Les Ulis, le 7 janvier 1988

Apple Computer France
Avenue de l'Océanie, Z.A. de Courtabœuf
B.P. 131 - 91944 Les Ulis Cedex
Tél.: (33) (1) 69.28.01.39 - Télex: 692 719

MISE A NIVEAU DES APPLE II GS

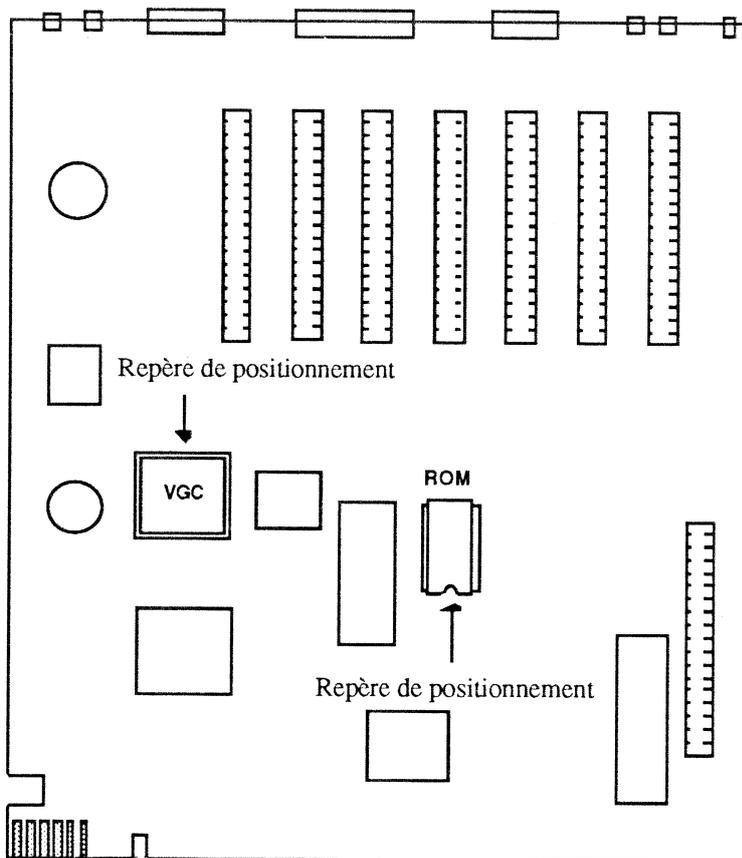
Remplacement du VGC : Si nécessaire, retirer à l'aide de l'outil d'extraction * 076-0264 le composant VGC et le réinsérer dans son sachet d'identification.

Mettre à son emplacement le nouveau composant en veillant à bien placer le repère de positionnement (vers le haut sur le schéma).

Remplacement de la ROM : Retirer à l'aide d'un extracteur de composant 918-0017 (délivré dans le kit Apple IIe) la ROM de révision A et la replacer dans le sachet d'identification correspondant.

Mettre à son emplacement le nouveau composant en veillant à placer le repère de positionnement vers le bas.
